DIRECCIÓN DE PREVENCIÓN Y ATENCIÓN DE EMERGENCIAS

CONCEPTO TÉCNICO No. CT - 4935

Localidad	19- Ciudad Bolívar
UPZ	70- Jerusalén
Barrio	Arborizadora Alta
Dirección	Manzanas 2 y 86
Proyecto	ARBORIZADORA ALTA – MZ 2 y 86
Manzana	2 y 86
Fecha de Visita	Junio 22 de 2007
Área (m^2)	700
Solicitante	Curaduría Urbana No. 5 – Caja de Vivienda Popular (CVP)
Tipo de Amenaza	Remoción en Masa

Figura 1. Localización General del Proyecto ARBORIZADORA ALTA – MZ 86, en el Plano Normativo de Amenaza por Remoción en Masa (Decreto 190 de 2004)

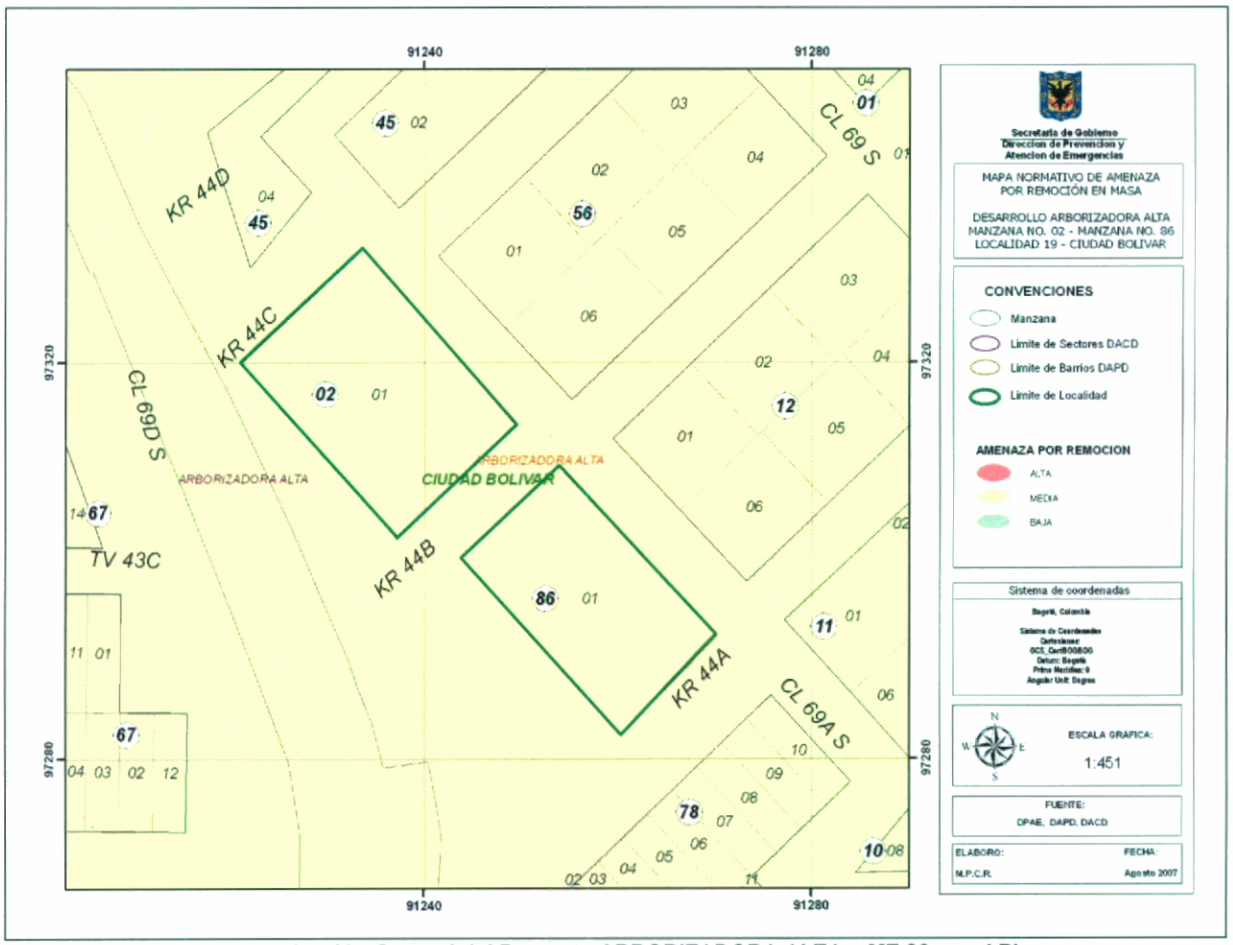
De acuerdo con el plano normativo de amenaza por remoción en masa del Plan de Ordenamiento Territorial de Bogotá – POT, el sector donde se localiza el proyecto ARBORIZADORA ALTA – MZ 2 y 86 se encuentra en una zona de AMENAZA MEDIA por procesos de remoción en masa (Figura No.1).

Fotografías No. 1 y 2. Lote donde se busca desarrollar el proyecto.

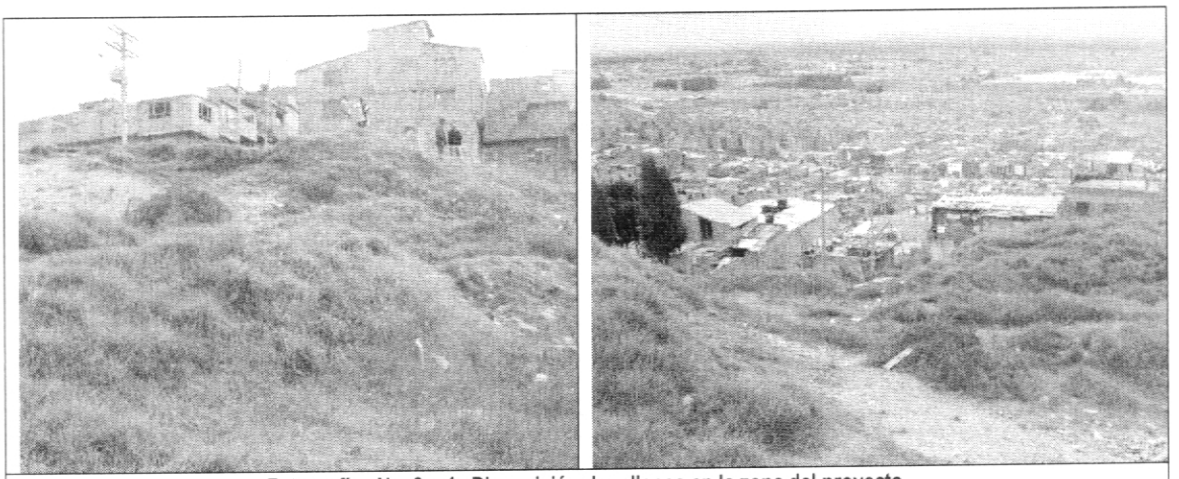
El terreno donde se proyecta construir el conjunto de viviendas cuenta con pendientes altas que algunos sectores alcanzan a ser superiores al 100%, el cual se halla parcialmente urbanizado, consolidado con viviendas, vías pavimentadas y sin pavimentar, servicios públicos; en un sector principalmente residencial (ver Fotografías No. 1 y 2). En la parte superior de las manzanas 2 y 86 se encuentra construida una vía vehicular con estructura en concreto asfáltico y en la parte inferior se encuentran viviendas de dos (2) pisos de altura principalmente.

En la ladera se encuentran construidos pasos peatonales en concreto, tanto en sentido transversal, como en sentido longitudinal a la misma (ver Fotografías No.1 y 2). Estas obras no cuentan con estructuras para la intercepción y conducción del agua de escorrentía superficial en la zona, permitiendo la afectación por procesos de erosión superficial en las zonas desprovistas de vegetación.
